„Stavební úpravy děkanátu AF - II. etapa“

Vysvětlení zadávací dokumentace (1)

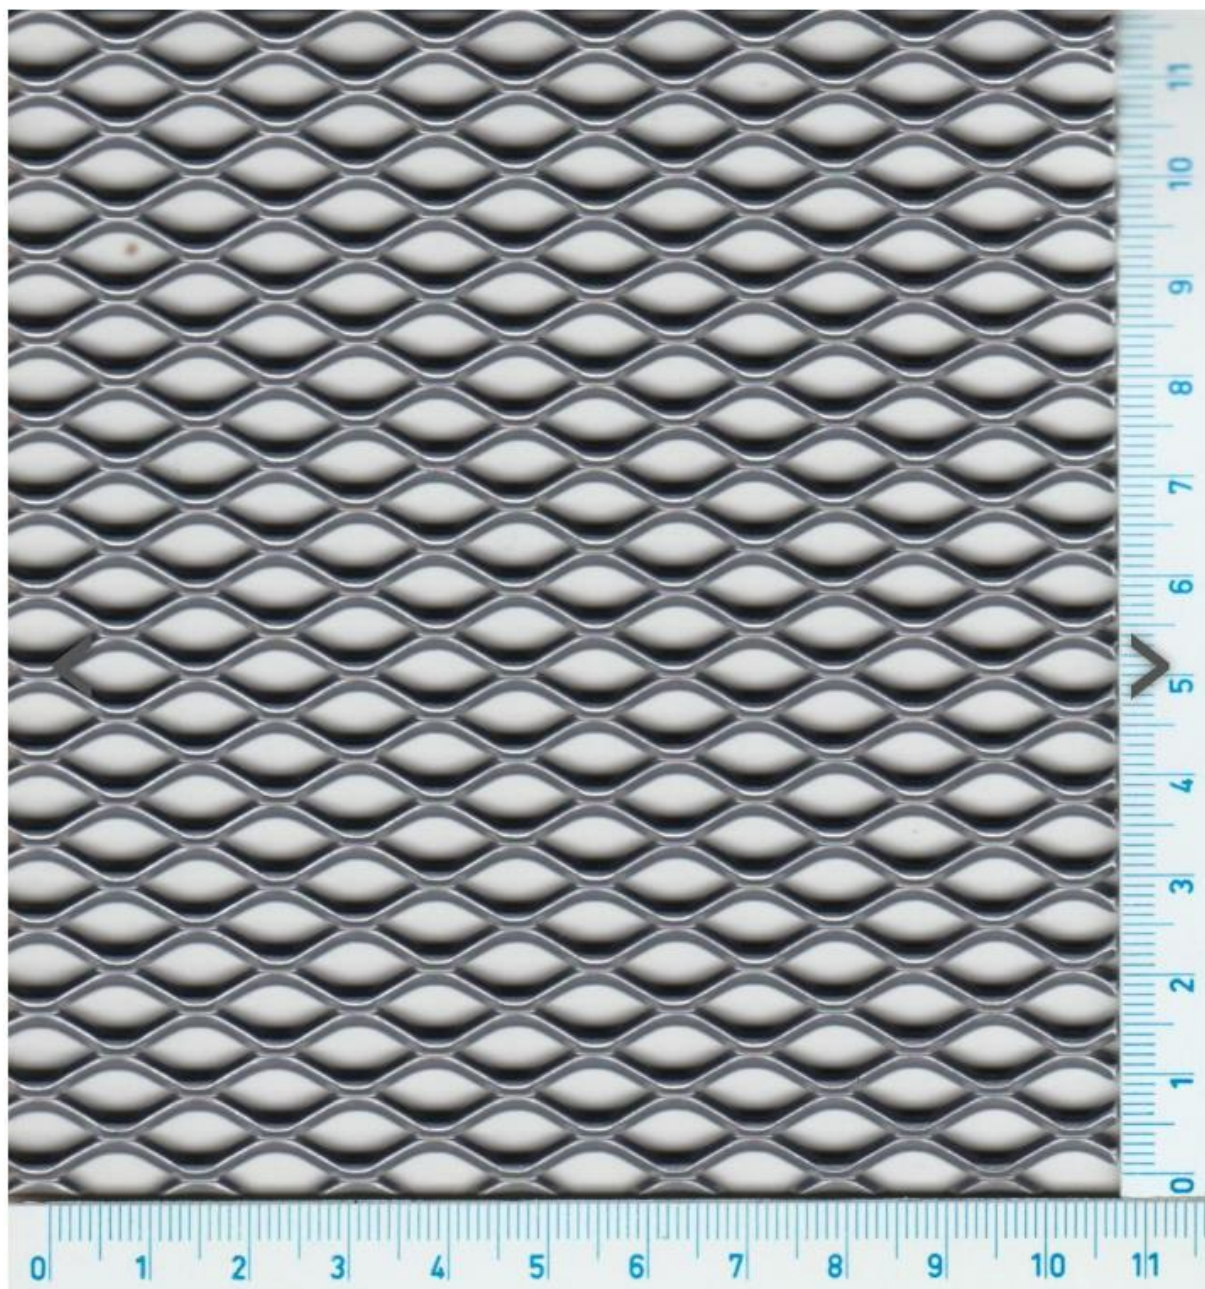
prosím o upřesnění typu tahokovu pro prvek Z02 - kovová zástěna a také určení jejího správného rozměru. Ve výpise ZV je uveden rozměr 1x4m. ve VV je rozměr 100/140 cm. Je k tomuto prvku zpracovaný i nějaký výkres s výpisem materiálu?

V projektu je specifikace výrobku provedena ve výpise zámečnických výrobků. Rozměr kovové zástěny je **1x4 m**. Tahokov v provedení pozink, kosočtvercová oka. Detail je v následujícím obrázku.
